河口部の河床変動及び床固工について

雄物川水系

流量配分の変更について 雄物川水系

酸性水対策とその効果

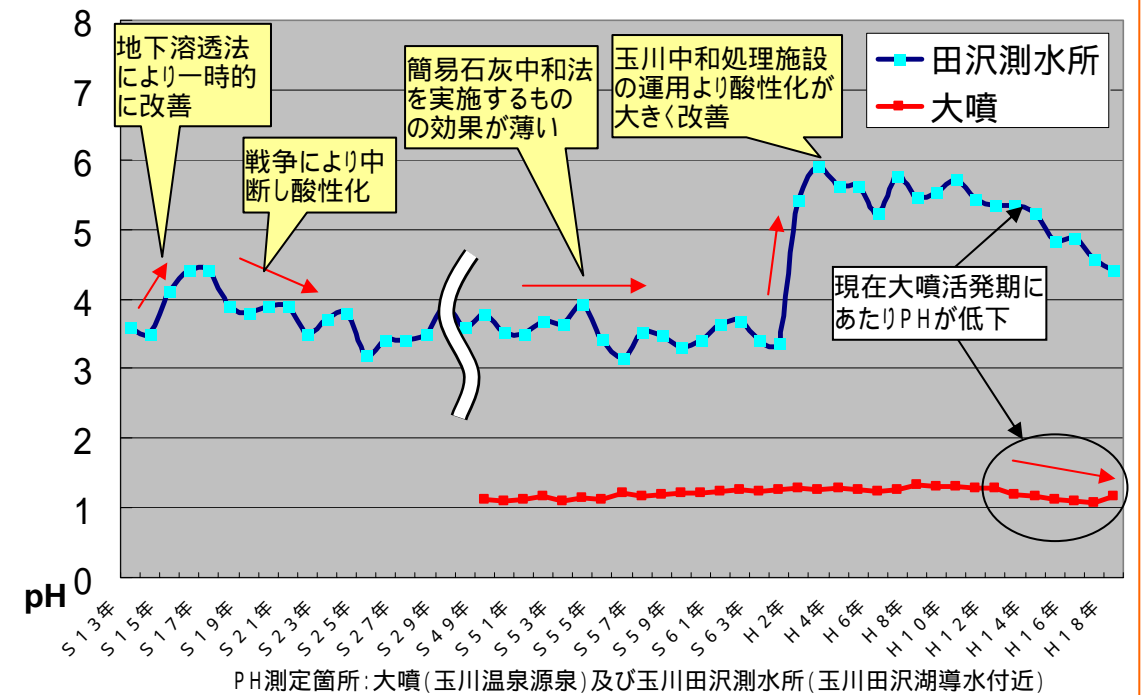
中和処理の目標はどのように設定しているのか
 玉川ダムができる前からの田沢湖の水質を教えてください。田沢湖はPHが低く生物がないために透明度が高いのではないかと。PHが改善され生物が戻ってきた際の水質の変化を教えてください。

- 昭和初期に地下溶透法により改善するも戦争により中断
- 昭和後期に簡易石灰中和法を実施するものの効果が薄く、玉川ダム事業の一環として建設した中和処理施設により酸性化が大きく改善
- 現在大噴活発期にあたりPHが低下しており、石灰量を増やすなどの対応を実施

洪水時の河口部フラッシュの推定

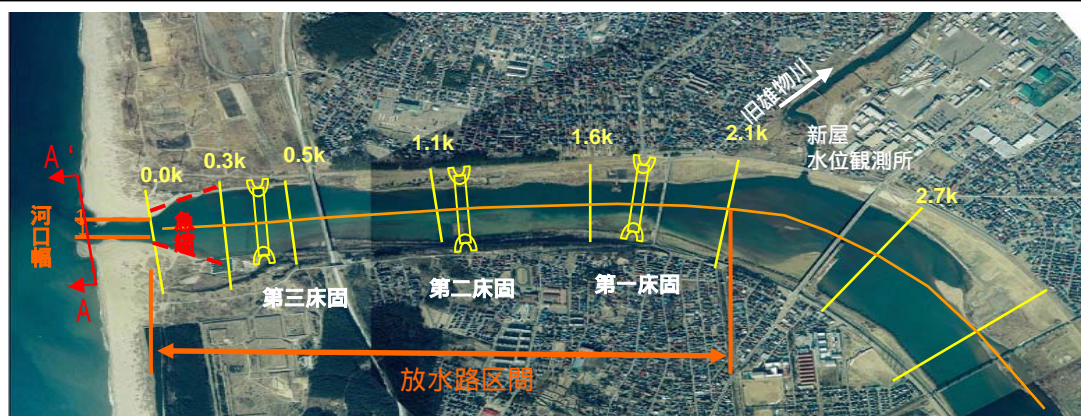
流量が大きい時は河口の川底は下がっている。実際に起こった洪水をどの程度説明できるか検討が必要

平成9年9月洪水では砂州がフラッシュされ、河口部の川幅は約190mに広がっている

河口部は砂州が発達。平成9年9月洪水では砂州がフラッシュされ河口部の川幅が190mに広がっており、この状況で河床(マウンド)の状態を推定

- 河口部の河床勾配は、約1/1,000、代表粒径約1.1mmのセグメント2-2区間
- 代表粒径から算定した粗度係数を用いて痕跡水位と計算水位が一致するようシミュレーションを実施して洪水時の河床を推定
- シミュレーションにより、平成9年9月洪水のピーク時には、河口部のマウンドが洪水でフラッシュされ河床が約2.0m低下したと推定

床固の役割と効果

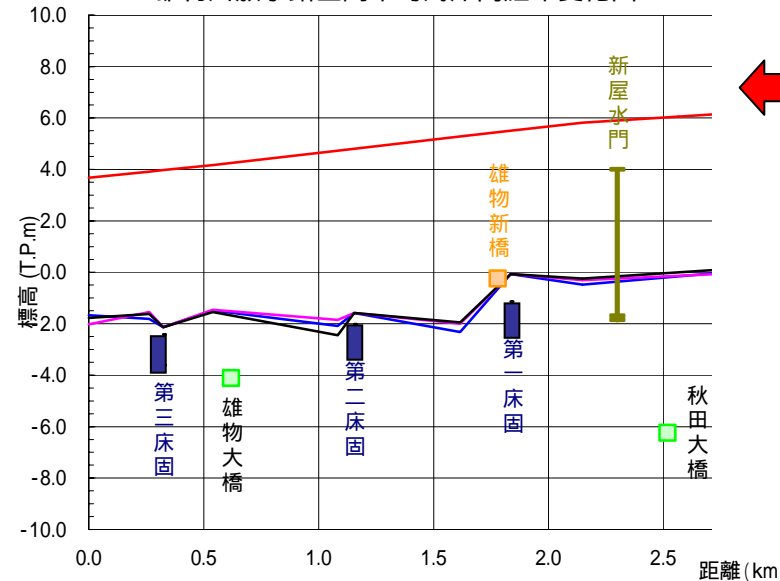
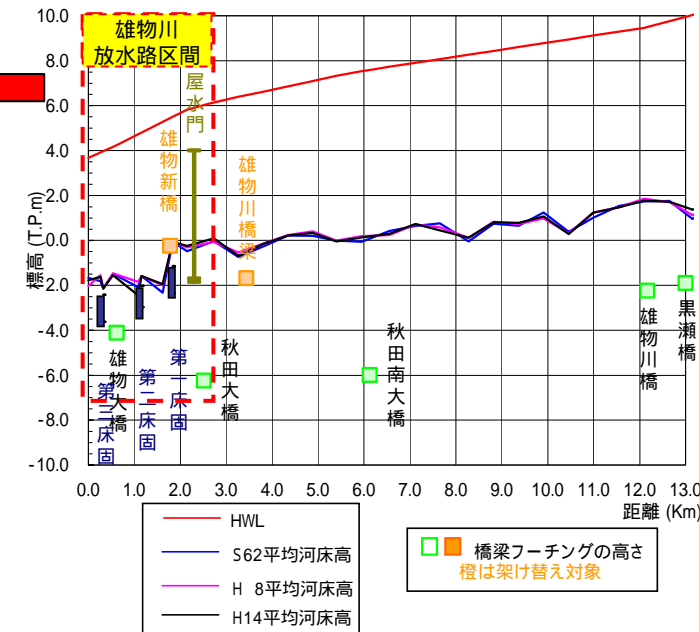
放水路部で掘削を実施することだが、床固が現在の河床に対してどういう役割を果たしているのか確認が必要

- 雄物川放水路に3基の床固を設置。放水路区間を含めその上流の河床はほぼ安定。
- 河床の安定化により、橋梁の基礎等の機能維持に寄与

計画高水流量(増加)

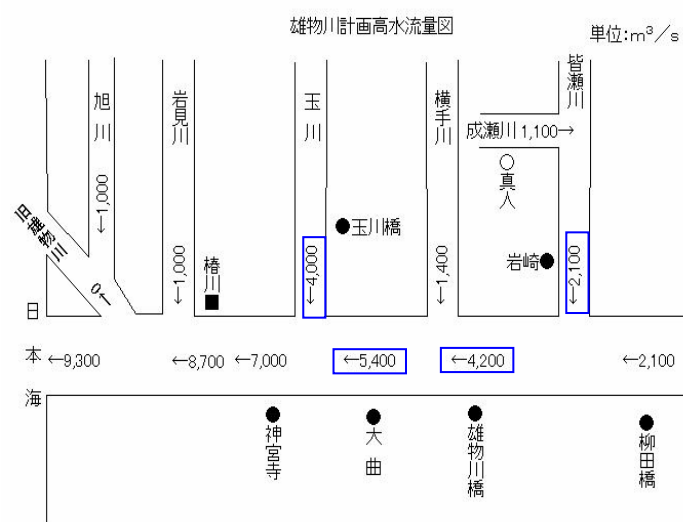
工事実施基本計画から流量が変わるところについては、説明が必要

洪水調節施設と河道の配分(椿川地点)は工事実施基本計画と同じで、洪水調節施設で1,100m³/s、河道で8,700m³/s

1,100m³/sの洪水調節について、実現可能性等を考慮し、洪水調節施設を検討した結果、工事実施基本計画と異なる配置等となり、計画高水流量が大曲地点、雄物川橋地点、支川皆瀬川で増加
